**COMUNE DI MALO**  
SPORTELLLO UNICO ATTIVITA' PRODUTTIVE

**VERBALE DELLA SEDUTA DEL 04/12/2018**

OGGETTO: Pratica SUAP **01774920241-13082018-1026** prot. 0235413 del 31/10/2018 per l'intervento di edilizia produttiva in variante urbanistica ai sensi art. 8 D.P.R. 160/2010 e s.m.i. e art. 4 L.R.V. 55/2012 per l'ampliamento dell'attività produttiva stabilimento Natcor, nei Comuni di Malo e Isola Vicentina, sull'immobile sito in Via Fondo Muri n. 43  
Ditta richiedente **Natcor S.r.l.**

## ASPETTI URBANISTICI

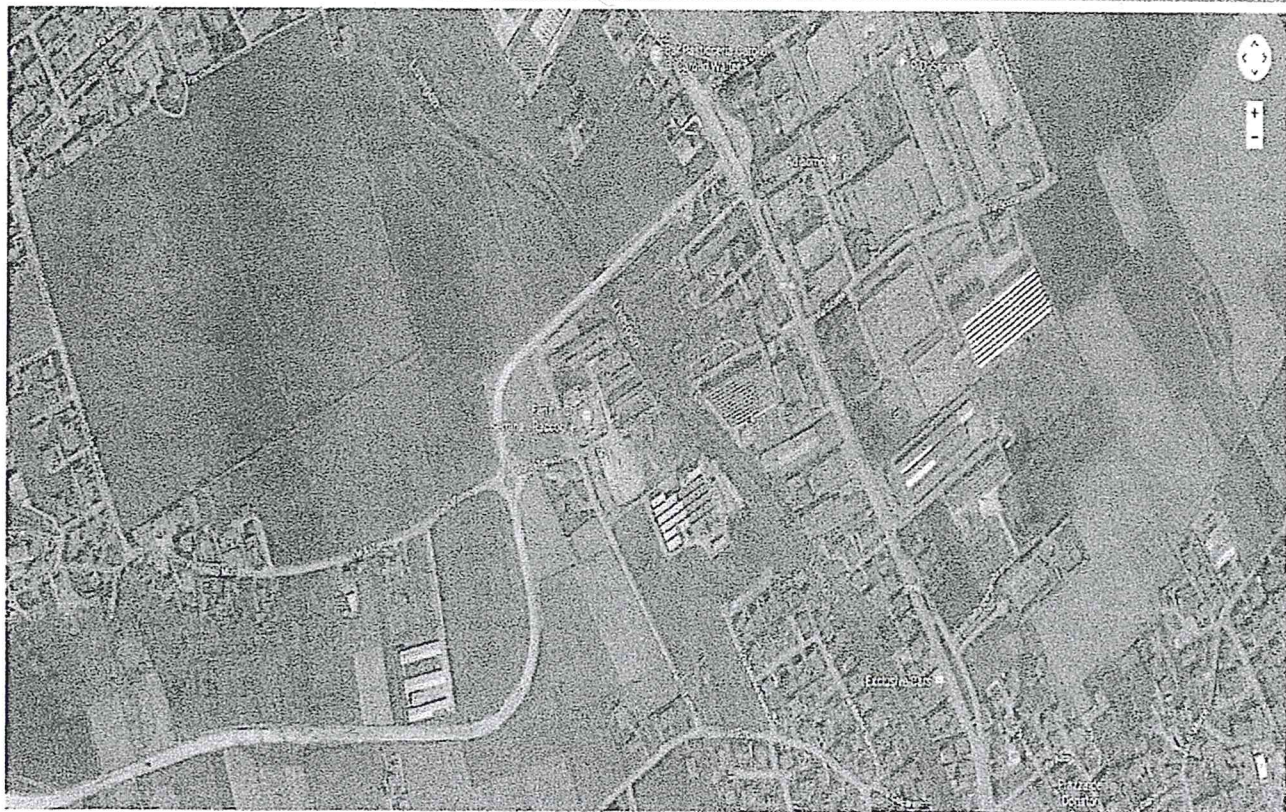
### Elementi di contrasto con gli strumenti urbanistici comunali

L'intervento contrasta con il PAT in quanto l'ampliamento ricade in zona agricola
